# Planta proposta cotada

MainFloor completo, com a parede cozinha/closet na posição nova. Demais ambientes sem alteração.

mesma base do scan — REV. M

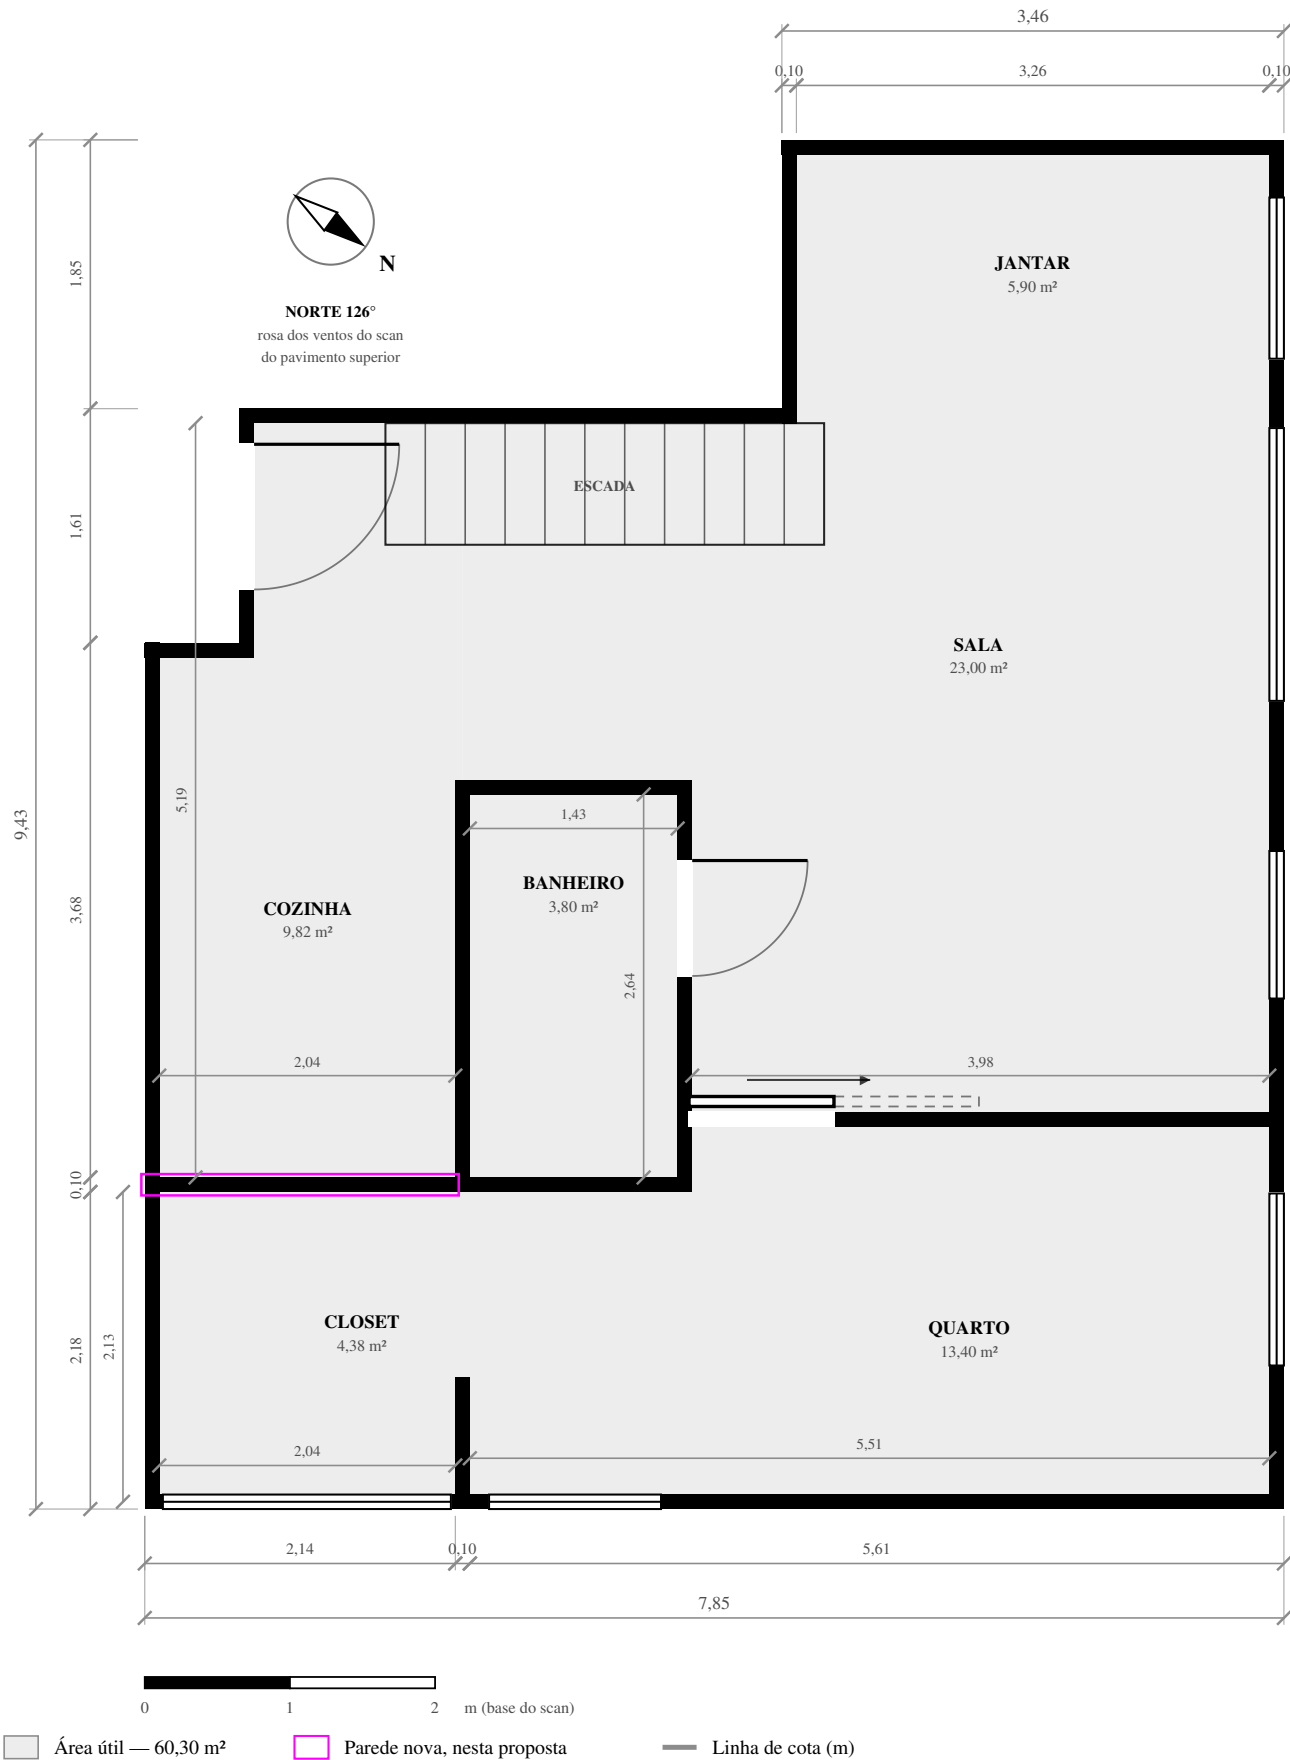
cozinha 9,82 m² · closet 4,38 m²

### Só duas salas mudam de área.

Sala, quarto, jantar e banheiro seguem exatamente como na REV. M — mesmas cotas, mesmas esquadrias, mesma numeração de portas e janelas.

### A largura interna comum não muda.

Cozinha e closet continuam com 2,04 m de largura livre — a mesma parede externa oeste e a mesma parede do banheiro/quarto os limitam dos dois lados. Só a parede que os separa entre si é que se move.

### J06, a janela do closet, não é afetada.

Fica na parede sul (fachada), que esta alteração não toca. A profundidade do closet diminui pelo lado norte — o vão da janela permanece o mesmo.
